Asunto: Solicitud de información de posibles servicios afectados relativo al asunto “Proyecto básico y ejecutivo para ampliación del Cementerio de la Pobla de Mafumet”, en el término municipal de Pobla de Mafumet, La, provincia de Tarragona.

Ref.: PET000005876 Exp.: EXP000002496

ZONA DE INFLUENCIA. VANO 10R - 9A

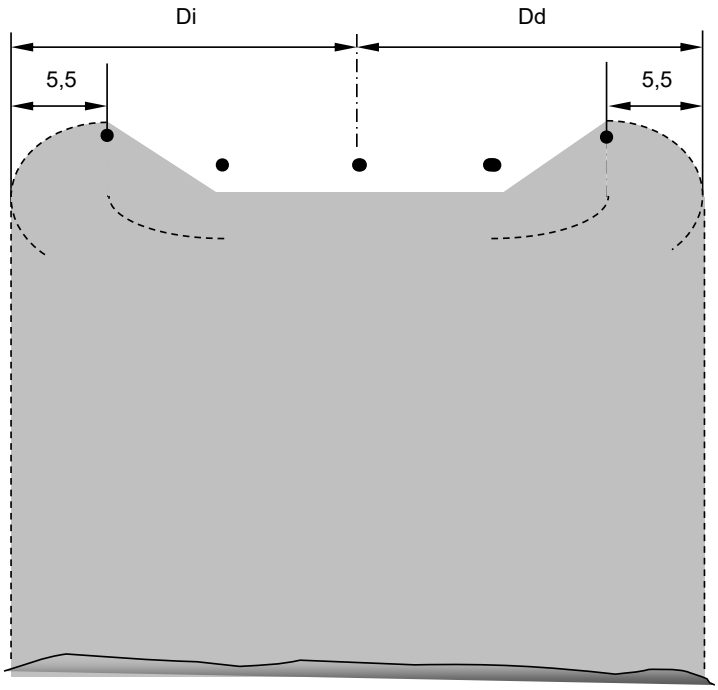
Como contestación a su petición de fecha 16/07/2026 en relación con el proyecto referido en el asunto, Red Electrica no presentará oposición al mismo siempre que se cumplan las distancias requeridas en el Real Decreto 1955/2000. Les adjuntamos la zona de influencia del vano 9A-10R de la línea a 220 kV D/C La Selva-Tarragona / Subirats-Belicens, titularidad de Red Eléctrica, en la que indicamos la zona donde queda “prohibida” la construcción de edificios e instalaciones industriales, representada mediante un área gris delimitada por línea discontinua. El croquis adjunto representa gráficamente lo indicado al respecto en Real Decreto 1955/2000, vigente desde el 16 de enero del 2001.

- Los movimientos de tierra que se realicen en el entorno de los apoyos deberán efectuarse a una distancia suficiente que garantice la estabilidad de los mismos. En la mayoría de los casos, no existirá afección a más de 20 metros de la parte más próxima del apoyo. En caso de requerirse algún tipo de excavación o movimiento de tierras a una distancia inferior, se solicitará conformidad previa a Red Eléctrica. En cualquier caso, se adoptarán las medidas para garantizar la estabilidad de los taludes, evitando la erosión, lavado o desmoronamiento.

- Respecto a la instalación de posibles conducciones bajo tierra (agua, gas, etc.) les recomendamos que ninguna canalización subterránea diste menos de 20 metros de la parte más próxima del apoyo para que, de esta forma, quede asegurada la no interferencia de dichas canalizaciones con el sistema de puesta a tierra del apoyo, y se minimicen los posibles
